永阳闽宁产融项目一期

规划设计方案变更前后对比

永阳闽宁产融项目 总体规划和建筑方案设计

设计单位：北京智地优度建筑设计事务所有限公司

管线综合平面图部分：

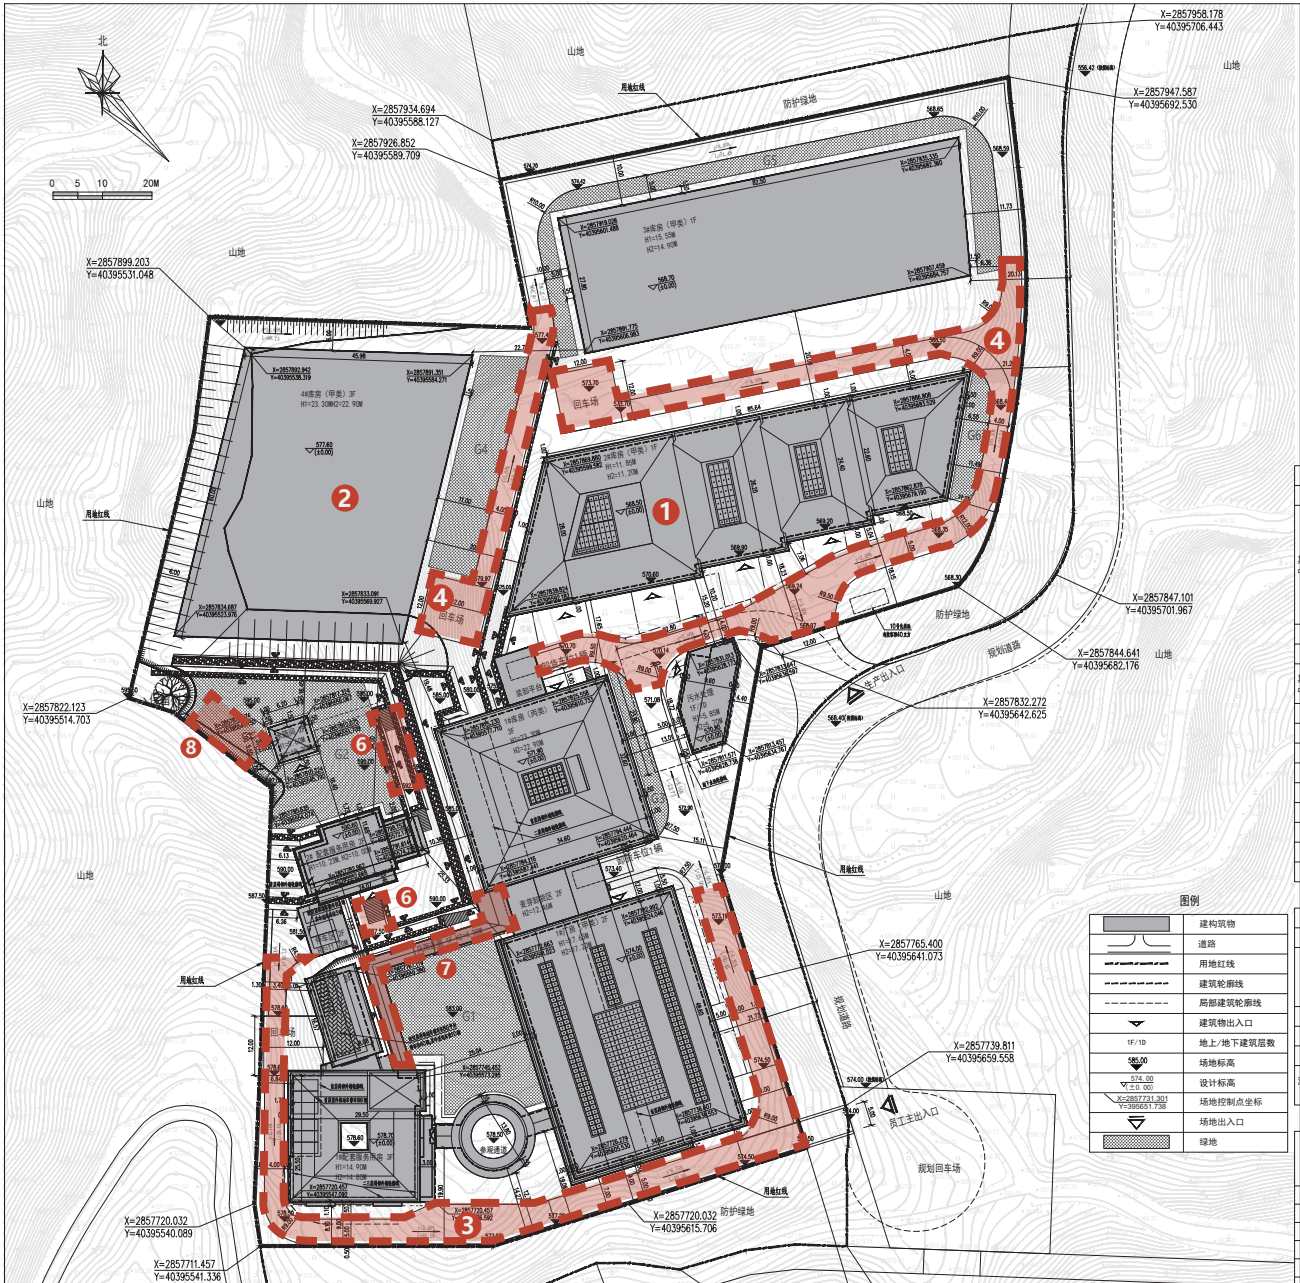
- 修改内容：**
- 1、部分由于翻弯高差过大难以施工的埋地敷设管段，调整为在园区通道下方架空敷设；
 - 2、一号厂房燃气进线、给水进户位置调整；
 - 3、由于给水处理机房由一号库房调整至一号厂房，工艺水进户路由调整；
 - 4、由于各单体布局调整，单体污废水、雨水出户路由调整；
 - 5、根据道路标高的调整，调整园区内雨污水管网路由及标高；
 - 6、为满足4# 库消防给水需求，4# 库增加消防水池及消防水泵房。
- 以上调整详见管线综合图。

总平面图调整前

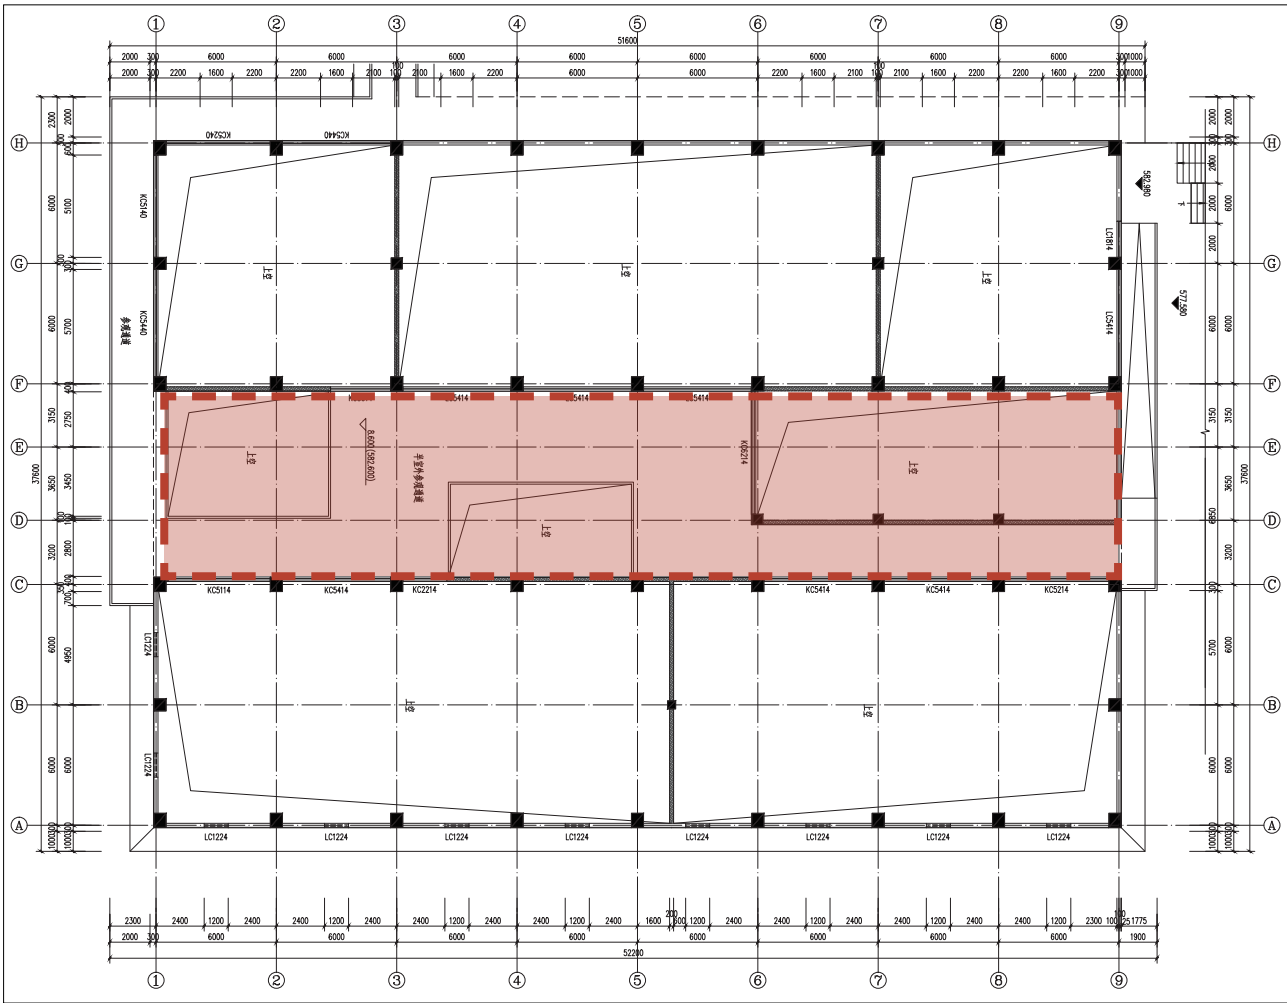
调整内容

- 1 2# 库房屋面形式调整
- 2 4# 库房火灾危险性改为丙类
- 3 道路标高及坡度调整
- 4 道路边线及回车位置场调整
- 5 新增连接亭
- 6 绿化优化调整，室外台阶优化
- 7 风雨廊位置调整
- 8 增加晒场

调整原因

2# 库房屋面形式调整由于甲类库体积超过 2 万 m³ 时根据《消防给水及消火栓系统技术规范 (GB50974-2014) 》3.3.2 条文，室外消火栓流量设计无依据，因此降低高度调整屋面形式以满足体积小于 2 万 m³；同理 4# 库调整为成品库因此火灾危险性等级改为丙类，满足室外消火栓流量设计要求；通过局部场地标高及道路调整，便于解决高差带来的交通不便；绿化增加连接亭，通过部分室外台阶位置调整，提高场地人行流线的连贯。

4# 库原为陈酿库火灾危险性定义为甲类，现调整为成品库火灾危险性定义为丙类，满足《酒厂设计防火规范》表 3.0.1 火灾危险性分类；道路坡度、道路边线及回车场调整满足《建筑设计防火规范》（GB50016-2014）(2018 年版)7.1.8 条消防车道要求，及 7.1.9 条回车场要求

1# 厂房（I 期）平面调整

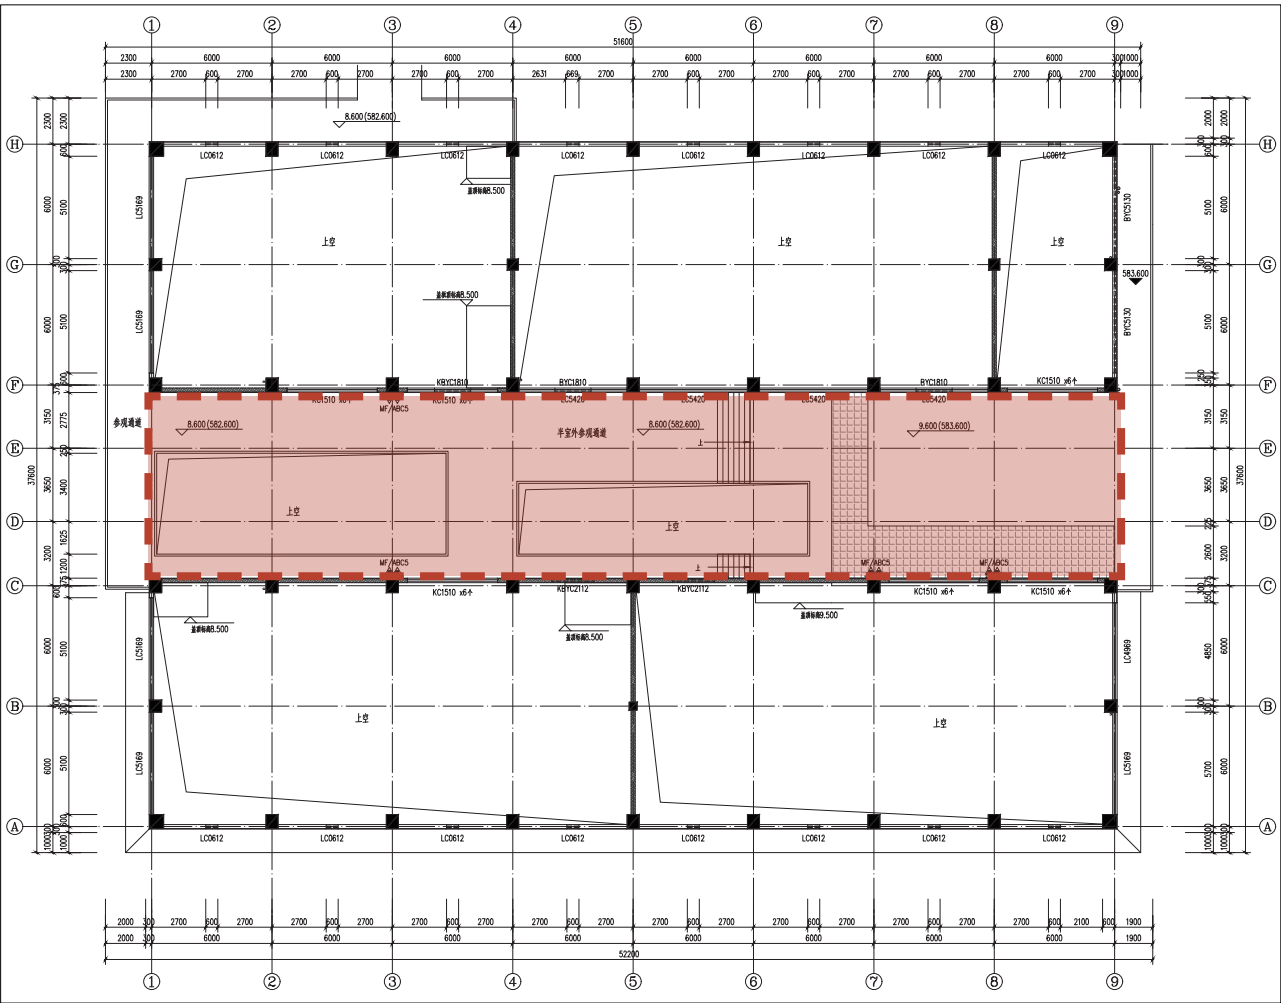
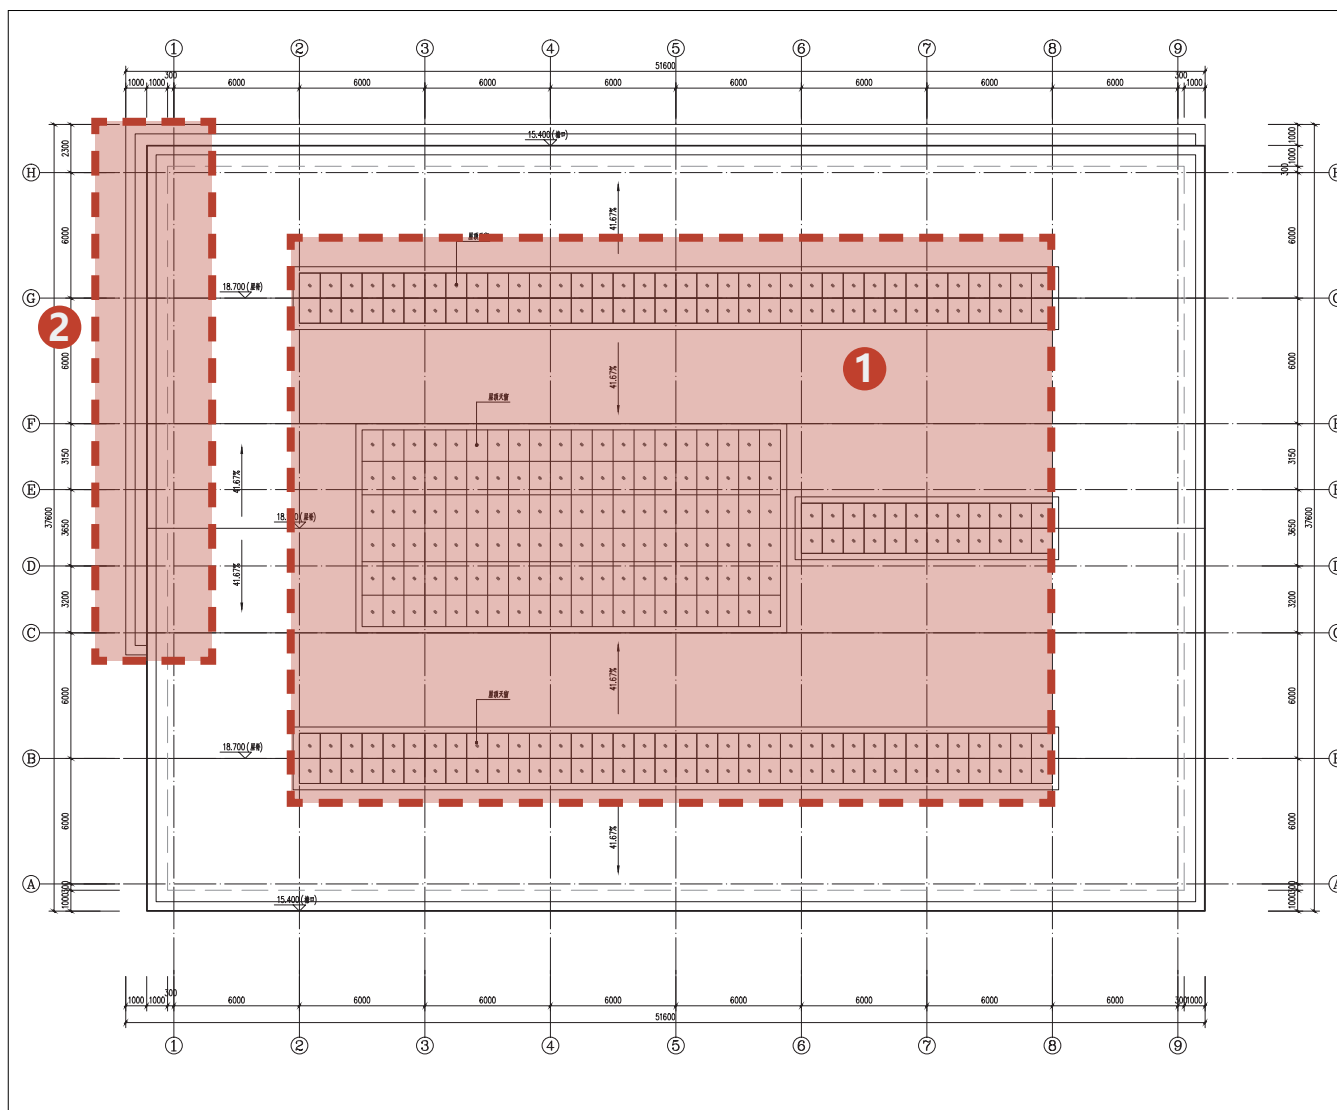
1 夹层楼板开洞位置调整

因一层平面布局优化，原平台空间无法满足使用需求，故根据实际情况调整开洞位置。

开洞位置根据一层平面调整，调整部分平台高度，满足工艺使用需求。

1# 厂房 (I 期) 屋顶层平面图调整前

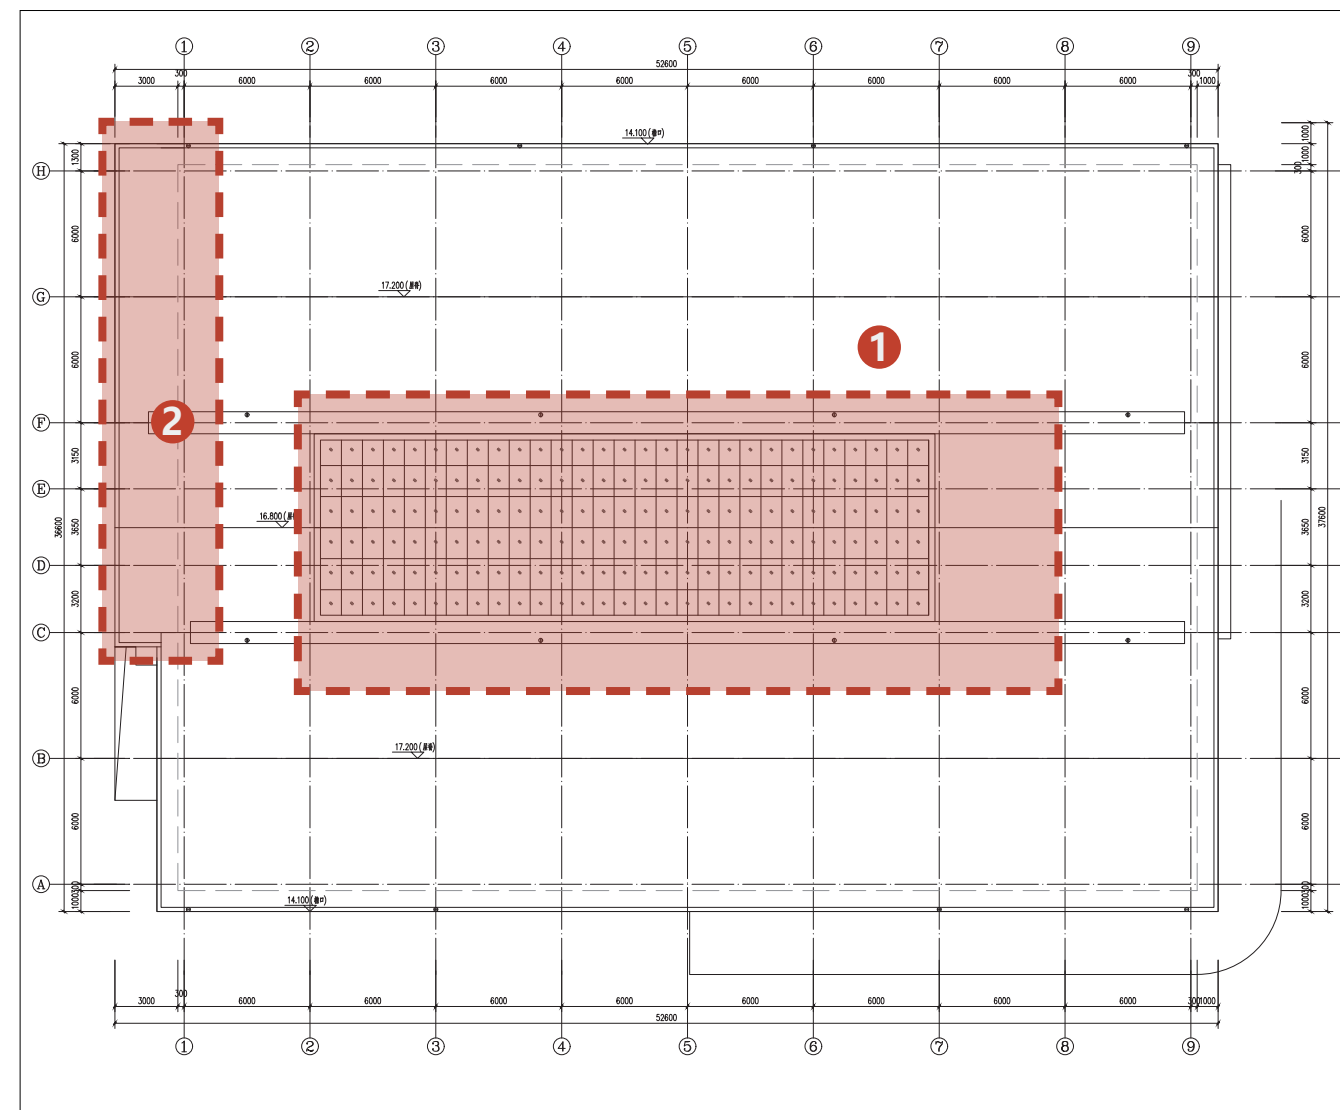
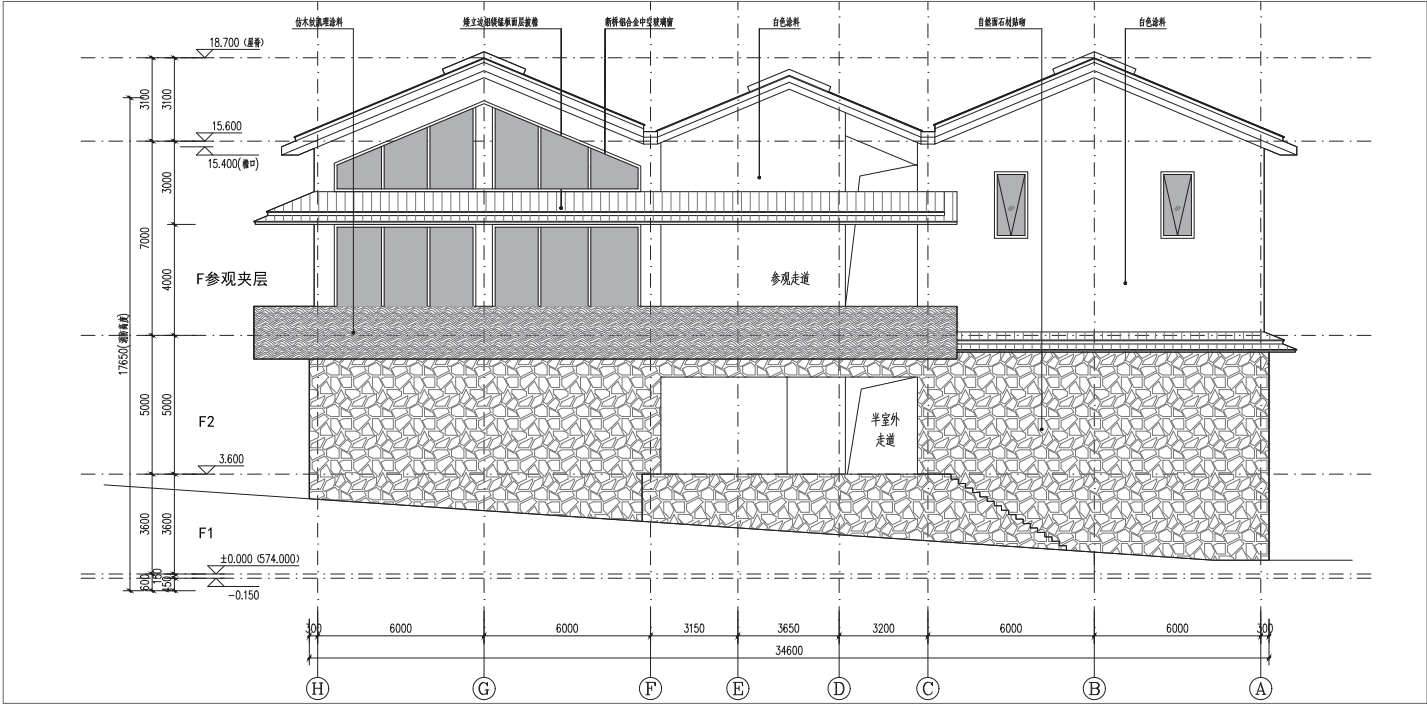
- ① 屋面天窗调整
- ② 局部屋面挑檐调整

在满足工艺运作前提下，取消部分厂房天窗；增大分屋面挑檐，对参观通道有一定遮蔽作用。

取消 A~C 轴、F~H 轴天窗, 对 C~F 轴天窗整合; C~H 轴交 1 轴屋面左侧扩增。

1# 厂房（I 期）南立面图调整前

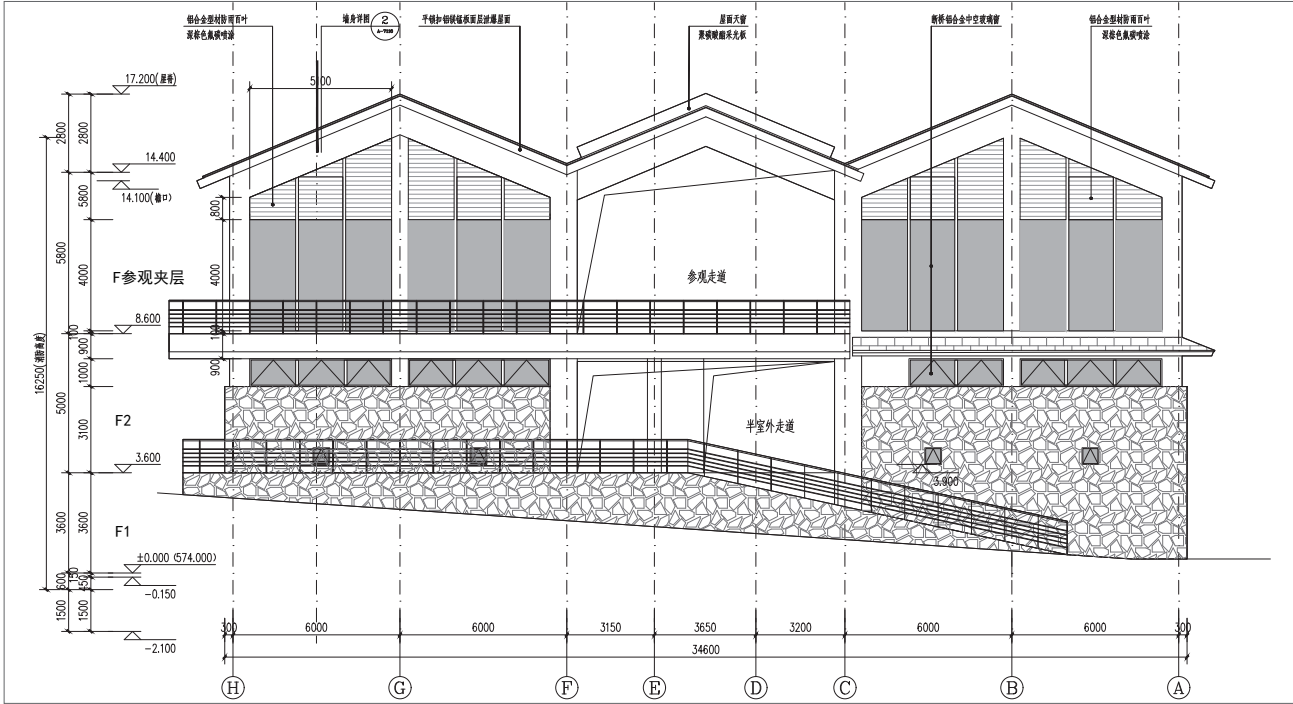
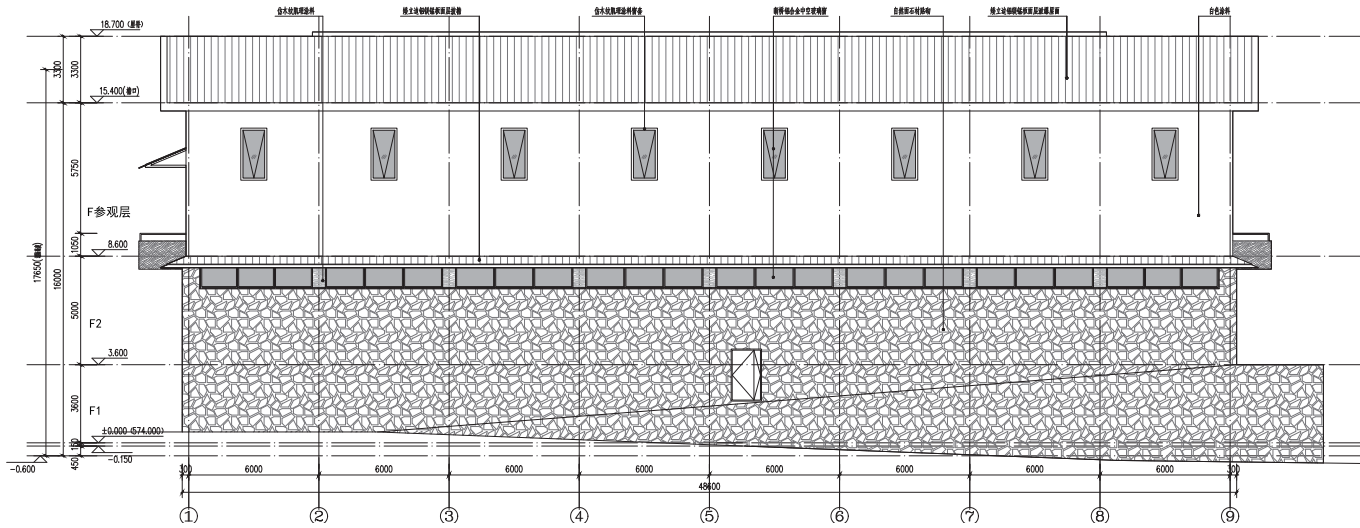
- ① 立面门窗位置及尺寸调整，石材饰面高度调整

结合自身平面调整需求前提下，为满足厂房更好的采光需求，优化厂房的立面开窗。

调整后的立面效果延续原方案建筑风格，优化视觉效果，实现建筑方案与环境协调统一的设计策略。
